RESUELVE CONTROVERSIA PRESENTADA  
POR SOL DEL SUR 12 SPA EN CONTRA DE  
COPELAN LTDA., EN RELACIÓN CON EL  
PMGD EL ÁLAMO.

RESOLUCIÓN EXENTA N° 33909 /

SANTIAGO, 06 ENE 2021

**Ilustración 2: Tramo del alimentador Canteras con nivel de carga superior al establecido en el literal b) artículo 2-24 de la NTCO, condición preexistente evidenciada en escenario E2,**

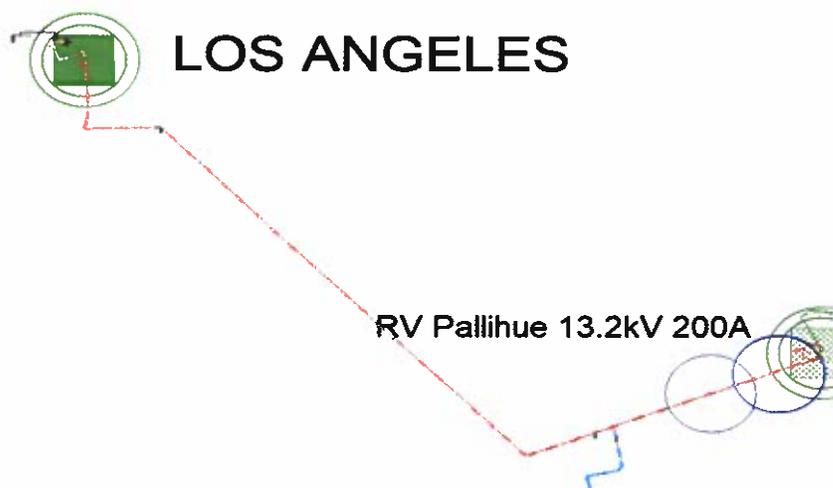
correspondiente a demanda máxima con máxima inyección PMGD Diuto (sin obras PMGD El Álamo).
